Modulo per la presentazione delle osservazioni per i piani/programmi/progetti sottoposti a procedimenti di valutazione ambientale di competenza statale

ID: Codice procedura (ID_VIP/ID_MATTM): 12691

“Progetto di un impianto eolico denominato “Pitigliano” ubicato nei comuni di Pitigliano (GR) e Sorano (GR) costituito da 20 (venti) aerogeneratori di potenza nominale 7,0 MW per un totale di 140,0 MW con relative opere connesse ed infrastrutture indispensabili”

Immagine 3. Cumulo di una parte di impianti eolici, fotovoltaici e geotermici industriali in progettazione ed esistenti intorno all’eolico industriale “Pitigliano”.

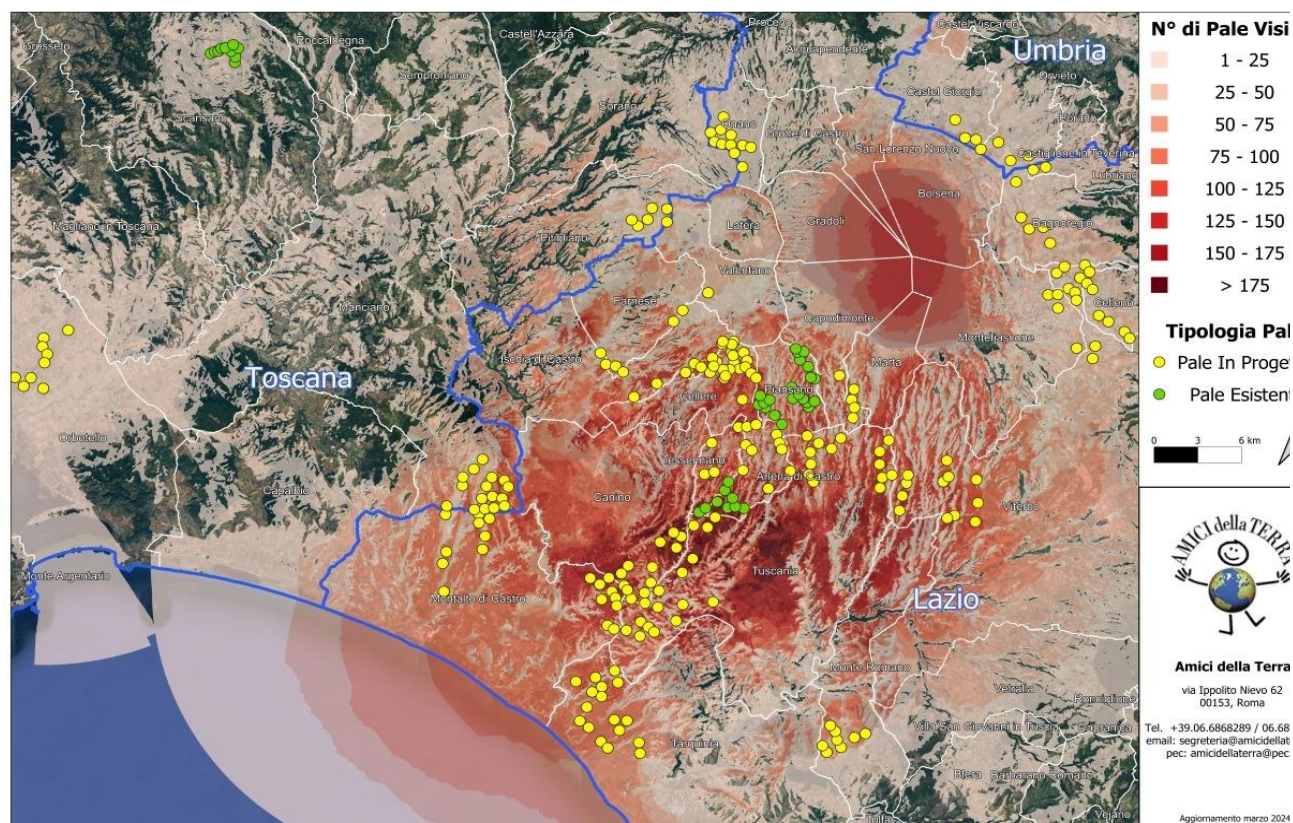
Beni Culturali “*Ambito paesaggistico, geologico e geomorfologico dell’orlo della caldera di Latera ...*” Non vengono nemmeno citati gli impianti eolici in progetto al MASE, il “Rempillo” (6 aerogeneratori) e un altro in verifica amministrativa di 14 aerogeneratori e 72, 6 MW. Ad oggi nei territori di Pitigliano, Sorano e in quello limitrofo potenzialmente potrebbero essere insediati 40 aerogeneratori alti 200 metri e larghi 170. Ma la proponente non cita neanche altri impianti che creerebbero il cumulo e quindi maggiore impatto. Infatti, sul territorio della “Città del Tufo” (Sorano e Pitigliano) impatterebbero anche l’impianto eolico “Montarzo” di Onano con 13 aerogeneratori con le dimensioni ricordate, l’altro eolico industriale nel territorio di Valentano con sette aerogeneratori (stesse dimensioni), gli impianti di Farnese con un minieolico di 3 Torri alte 60 metri già installate in località Poggio del Crognolo e l’impianto eolico industriale “Vallerosa” (7 aerogeneratori alti 200 metri e larghi 158 metri) in procedura VIA presso la Regione Lazio. Inoltre, altri impianti del minieolico già presenti a Valentano, Cellere e Piansano e due progetti eolici industriali con le stesse dimensioni (200 m x 170 m) nel Comune di Ischia di Castro. La valutazione del cumulo non prende neanche in considerazione gli impianti industriali di fotovoltaico e agrivoltaico in progetto a Farnese, Valentano, Ischia di Castro, Cellere. L’impianto geotermico in procedura Via al MASE, progettato nella Caldera di Latera. Quindi è stata effettuata una valutazione del potenziale impatto cumulativo non veritiera a dispetto di quanto affermato dalla proponente che sostiene di aver preso in considerazione uno spazio di 10 km intorno al suo impianto per gli impatti che si creerebbero.

Si ribadisce che le aree in cui verrebbe installato l’impianto eolico industriale “Pitigliano” sono tutelate da diverse leggi e da diversi vincoli che si trovano sia a ridosso dello stesso, sia nelle aree intermedie e vaste.

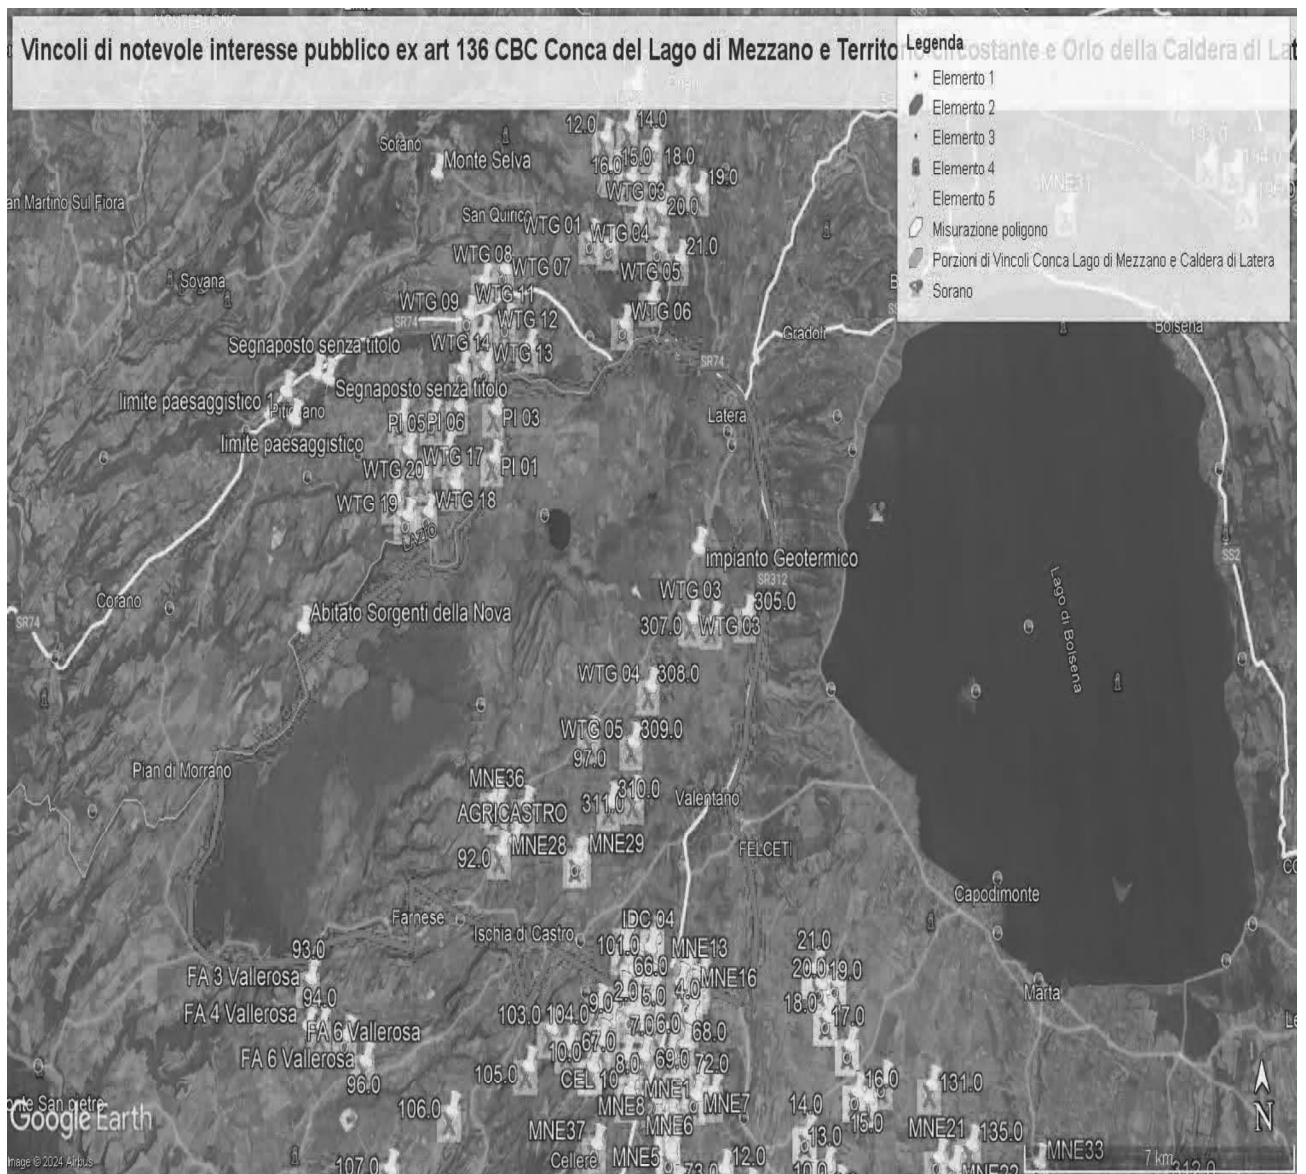
Al contrario si evidenzia che l'impianto eolico industriale citato non solo ricadrebbe con tutti e 20 gli aerogeneratori all'interno delle fasce di rispetto di 3 km di due vincoli paesaggistici di notevole interesse pubblico esistenti nella Regione Lazio e con una parte di essi nel vincolo paesaggistico del Centro abitato di Sorano (GR) quindi in aree non idonee all'installazione di impianti di energia rinnovabile. Addirittura, alcuni aerogeneratori sarebbero ubicati a poche centinaia di metri dai perimetri dei due vincoli paesaggistici laziali ex art 136 del CBC.

Come è illustrato nell'immagine si ribadisce che l'impianto industriale "Pitigliano" ricade completamente all'interno delle fasce di rispetto dei due vincoli di notevole

IMMAGINE n. 3 Impianto eolico industriale "Pitigliano" e distanze aerogeneratori dai Vincolo "Orlo della Caldera di Latera.

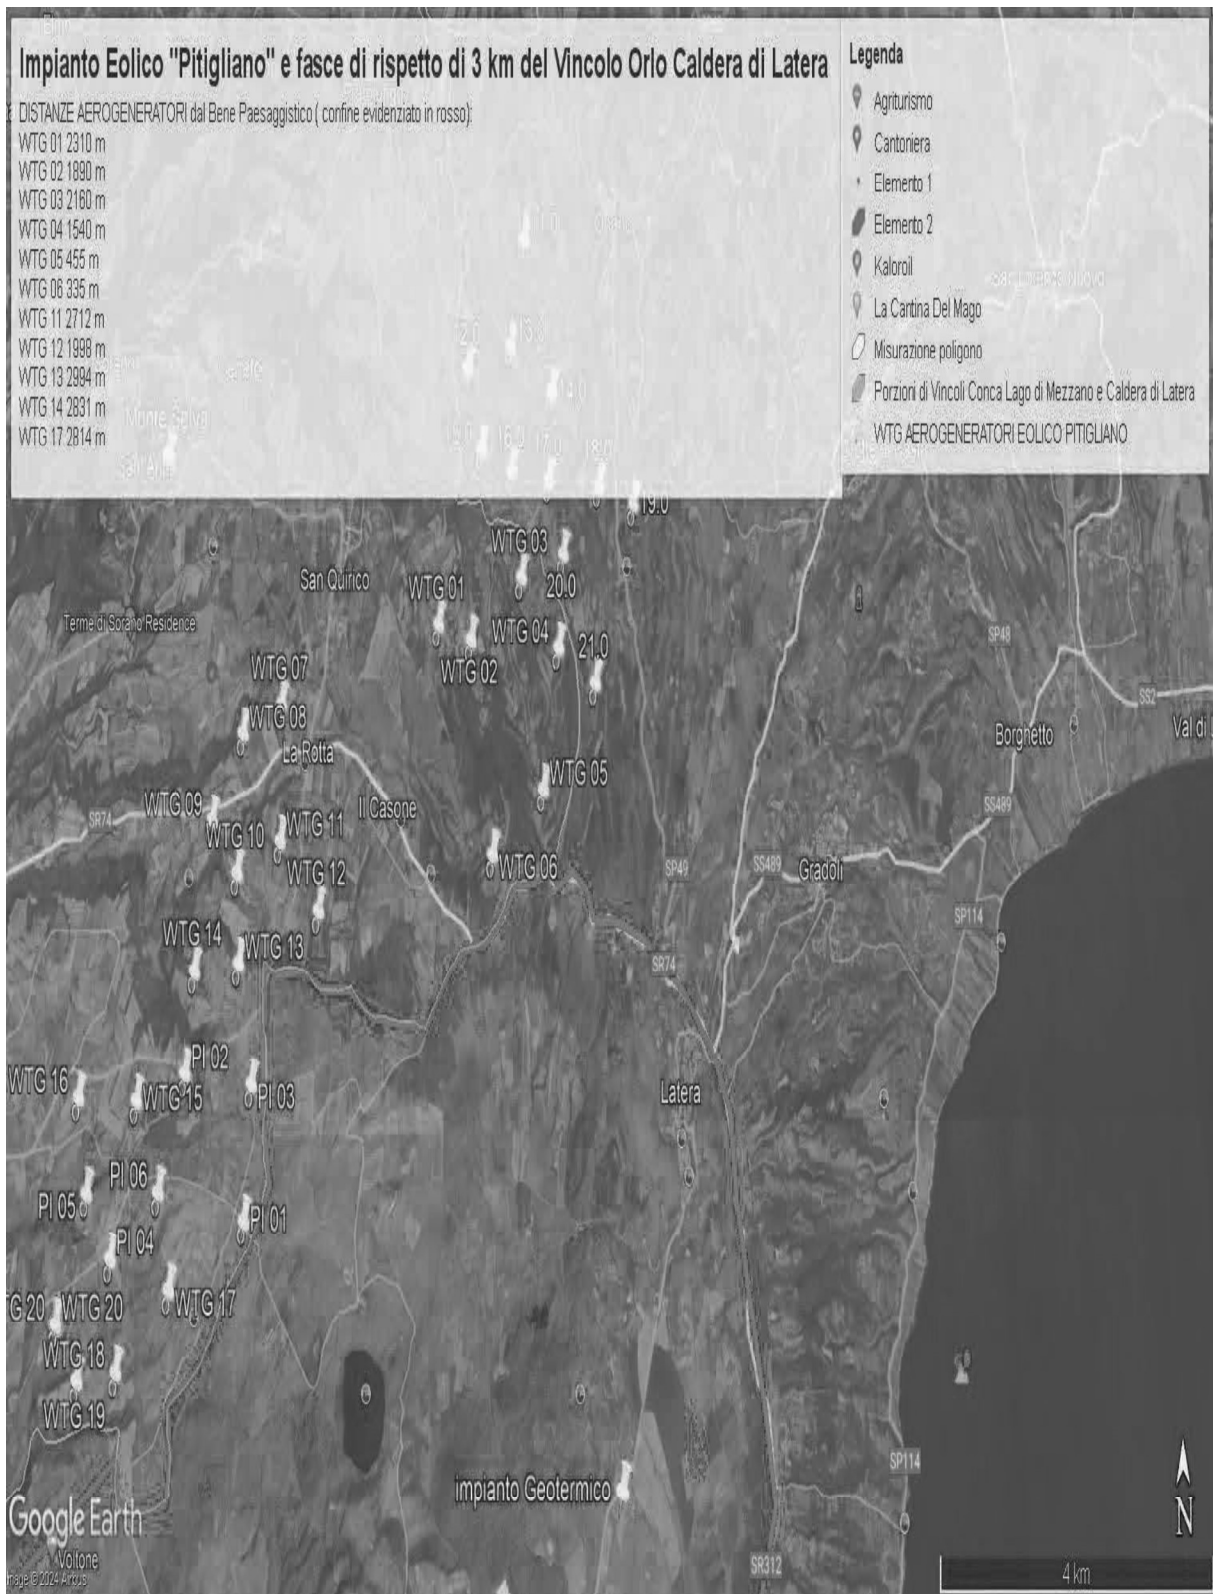
Concludendo, si evidenzia ancora che la proponente non effettuando la procedura prevista dalla Parte III delle Linee Guida nazionali ha ignorato un vincolo paesaggistico di notevole interesse pubblico istituito con un provvedimento del Segretariato regionale del Ministero della Cultura per il Lazio che ha emanato il Decreto di dichiarazione di notevole interesse pubblico n. 22 del 15.02.2024 ai sensi e per gli effetti dell'art. 136, co. 1, lett. c) e d) del decreto legislativo 22 gennaio 2004, n. 42, "Ambito paesaggistico, geologico e geomorfologico dell'orlo della caldera di

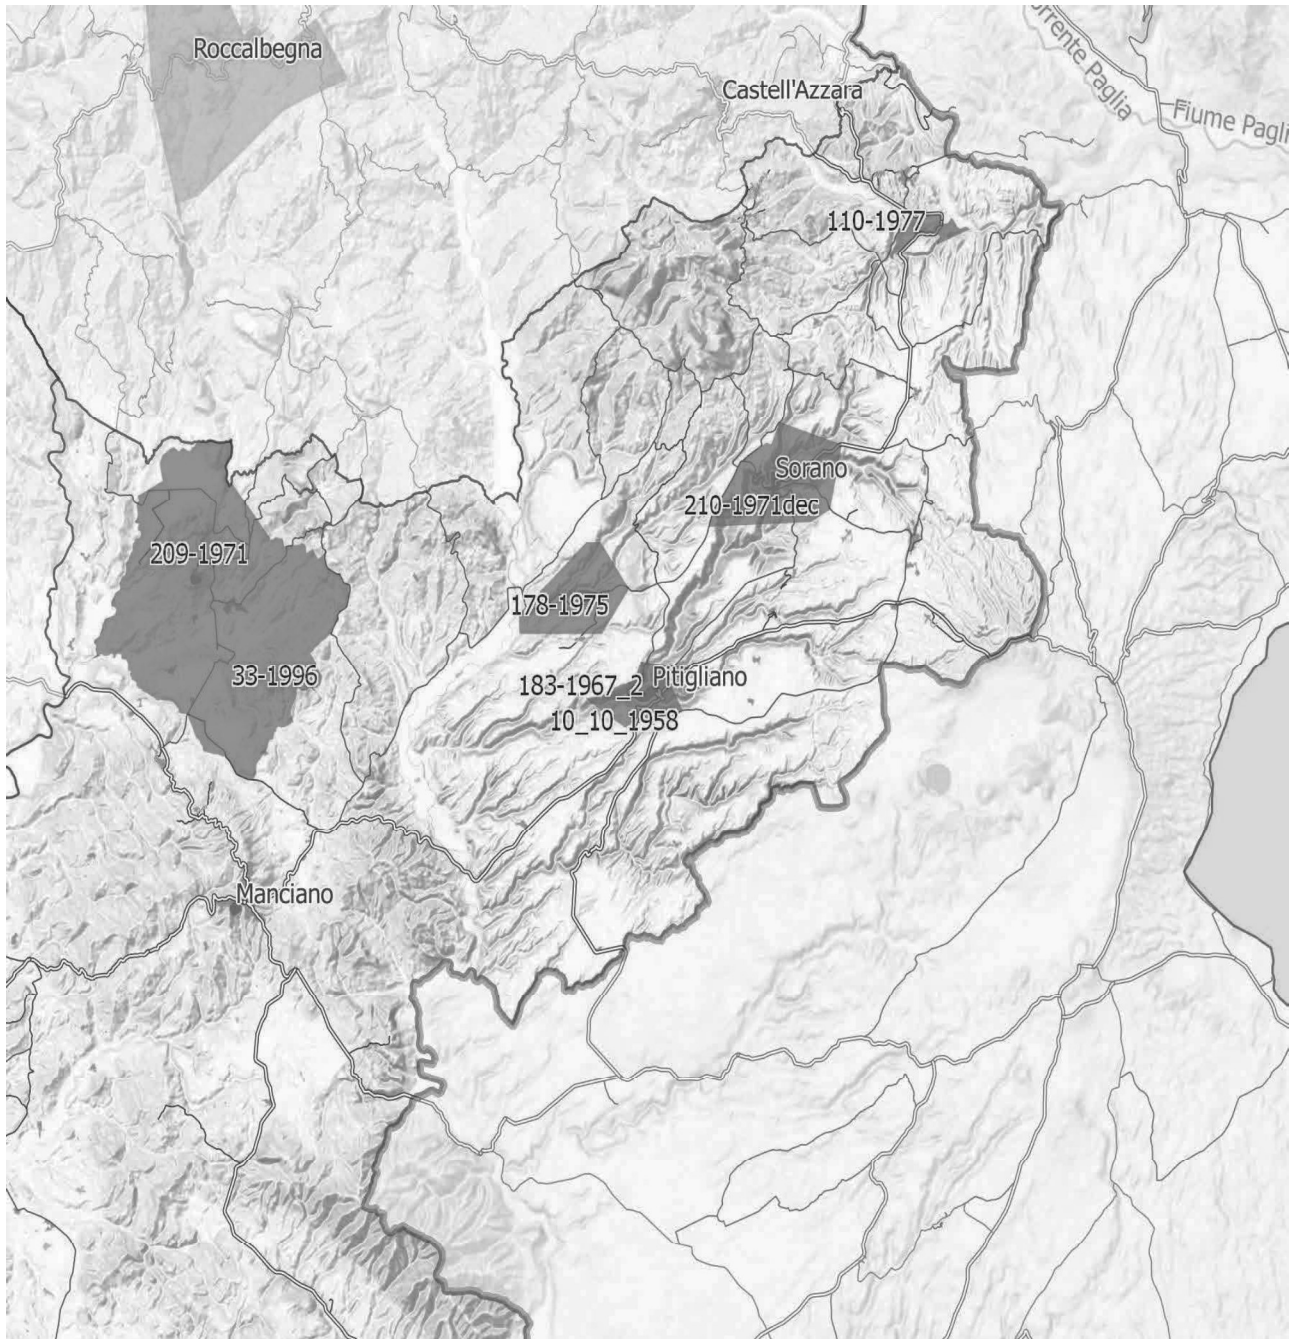
Inoltre, come sostiene la Proponente parte dell'impianto si verrebbe a trovare a 3,5 km dal centro abitato di Sorano. Infatti, tre degli aerogeneratori WTG 08, 09, 10 sono addirittura all'interno delle fasce di rispetto dei 3 km del suo vincolo paesaggistico di notevole interesse pubblico ex art 136 del CBC. Si evidenzia che così si crea

un'ulteriore incompatibilità con la tutela del Paesaggio.

IMMAGINE n 5. Mappa eolici elaborata dall'Associazione Amici della Terra. La mappa evidenzia il cumulo degli impianti tra Lazio e Toscana.

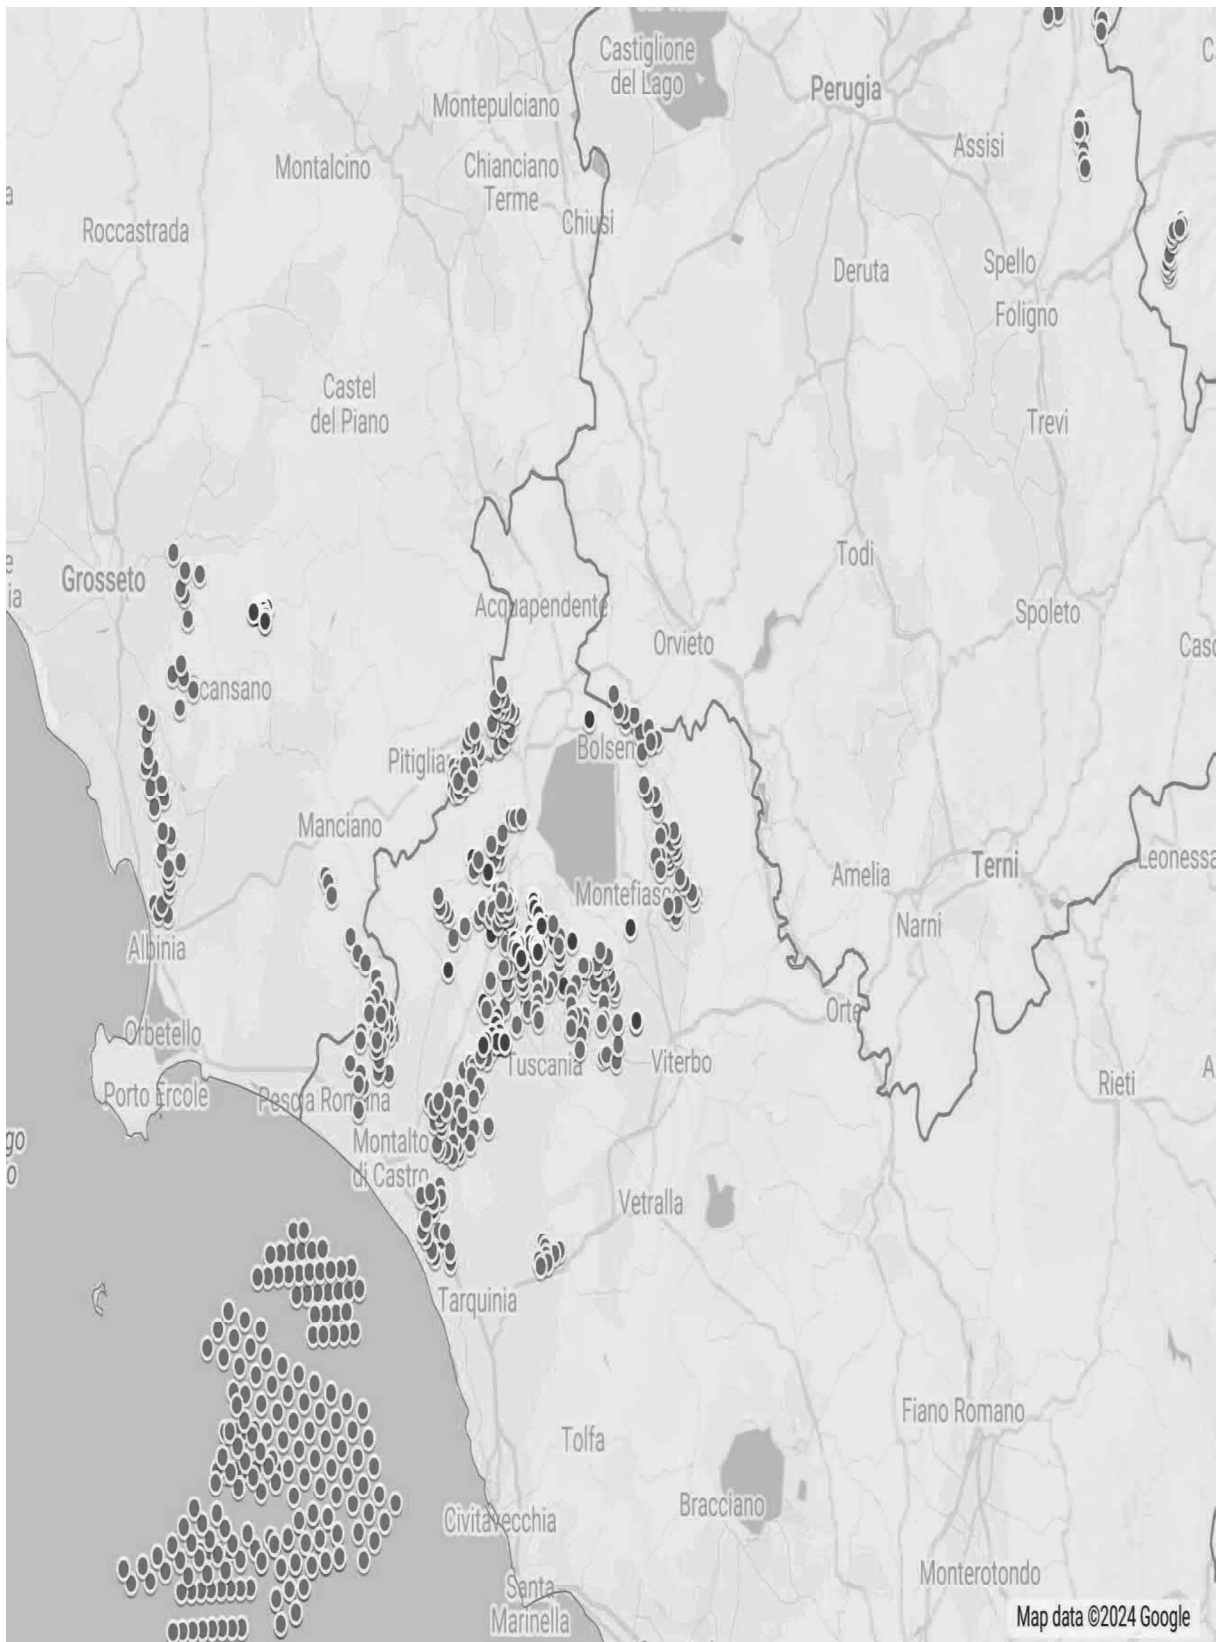
Riguardo al cumulo degli impianti FER, le mappe prodotte dalla proponente riguardano, come già evidenziato, soltanto una parte molto piccola degli impianti FER dell'area intermedia e vasta e in particolare di quelli eolici che contribuiscono a creare un notevole cumulo e la saturazione del territorio tosco laziale. Riguardo al cumulo dei soli impianti eolici si riporta la mappa dell'intervisibilità degli impianti eolici elaborata dall'Associazione nazionale “Amici della Terra”.

Se agli impianti eolici rappresentati qui sopra che non comprendono sia l'impianto eolico Pitigliano e le altre 14 pale del progetto eolico in verifica amministrativa sempre nel territorio di Pitigliano si aggiungono i migliaia di ettari (7000 fin'ora) di territorio occupato dagli impianti fotovoltaici e agrivoltaici e dalle altre tipologie appare chiaro il numero spropositato degli impianti FER nella bassa toscana e nella Tuscia.
